RESPOSTA AOS QUESTIONAMENTOS SOBRE A LICITAÇÃO 0060

LICITAÇÃO 0060-2024

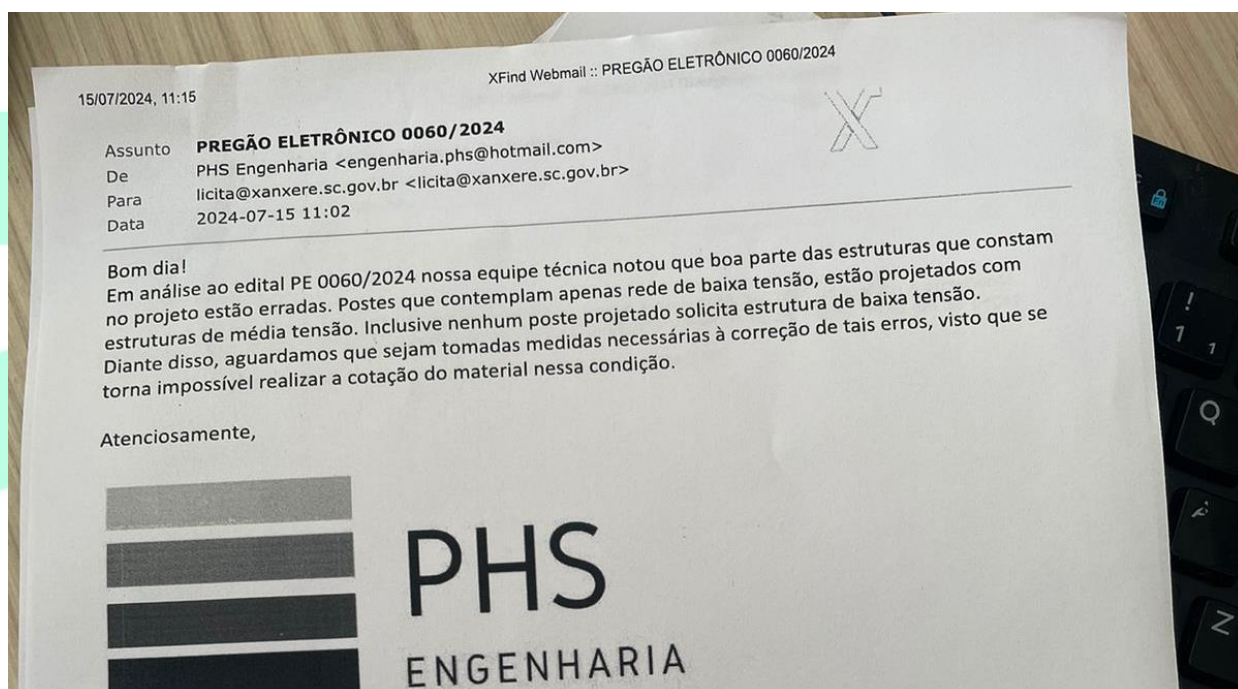
Prezados, em resposta à solicitação da empresa DPAR Engenharia, informamos que os projetos de REURB, em conjunto, abrangem um total de 62 postes, onde 2 postes já são existentes in loco, verificar nos projetos que consta uma observação nos postes 01, tanto cavalheiro quanto retiro feliz contém o poste, porem necessita de adequação para que seja feito a derivação.
